Direction des Outre-mer
Service départemental de Guyane

N/Réf. : 2023-002405

Objet : dossier d'étude d'impact environnementale, dans le cadre du projet de construction de la carrière Agami sur le terrain du CSG à Kourou

Extraction Géoportail

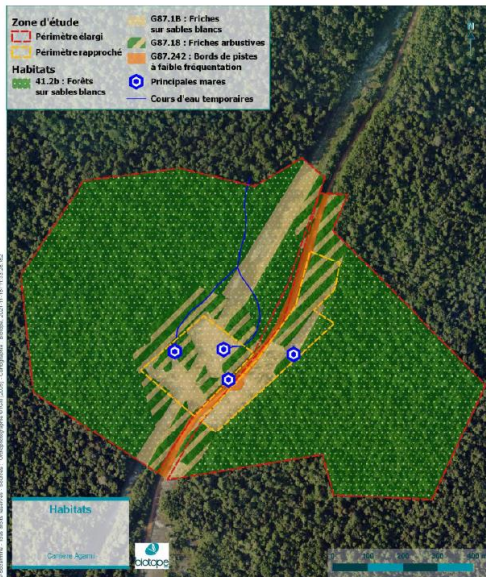
Le projet se situe en partie dans la ZNIEFF des Savanes et prairies de Sinnamary de type II et non de manière connexe comme avancé par le pétitionnaire (p. 115/222 Etude d'impact)

Il s'agit d'une vaste zone composant une mosaïque de milieux très diversifiés, faisant de cet endroit un site d'une grande richesse biologique. Plusieurs espèces de reptiles et d'amphibiens dépendent directement des milieux ouverts contenus dans cette ZNIEFF.
